改善箇所説明図

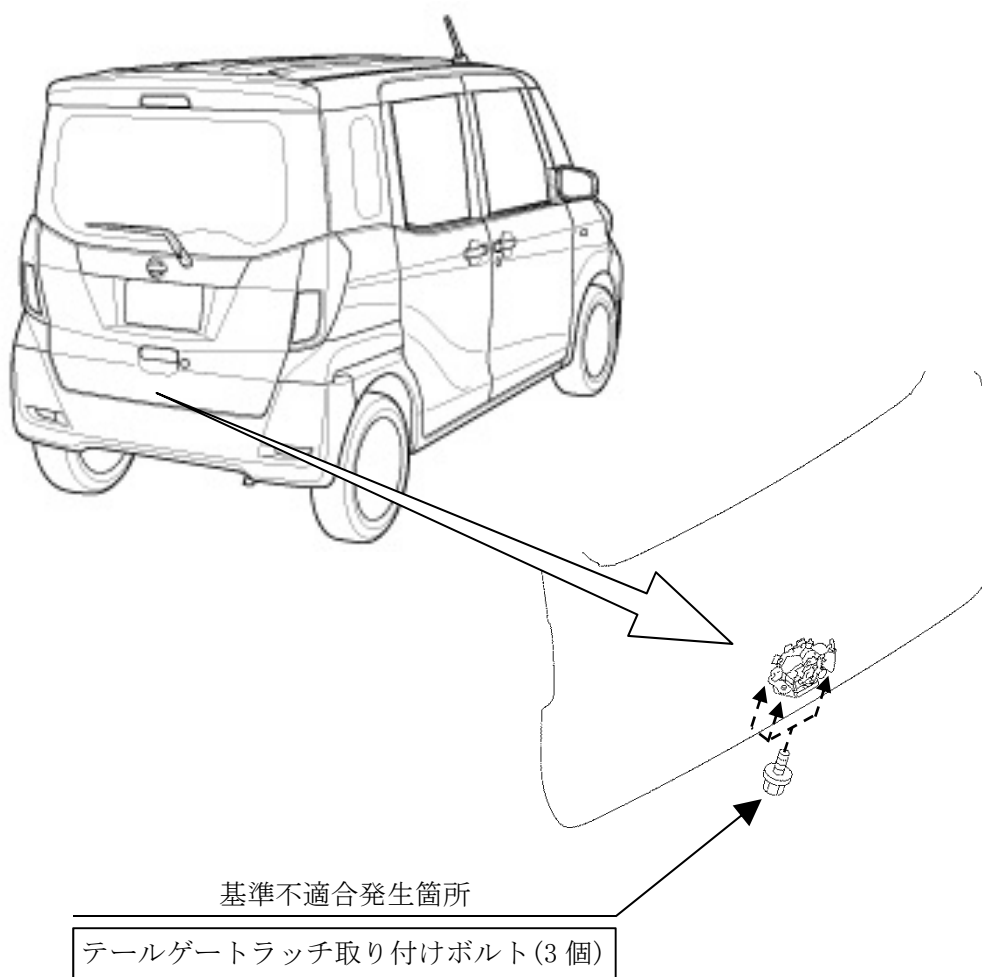
テールゲートラッチにおいて、取り付けボルトを車両生産工程へ供給する際の部品番号確認が不十分であったため、正規品とは異なる強度の弱いボルトでラッチが取り付けられている。そのため、そのまま使用を続けるとボルトが破断し、保安基準を満足しなくなるおそれがある。

テールゲートラッチの取り付けボルトを正規品と交換する。

注：図中の 内は、交換する部品を示す。
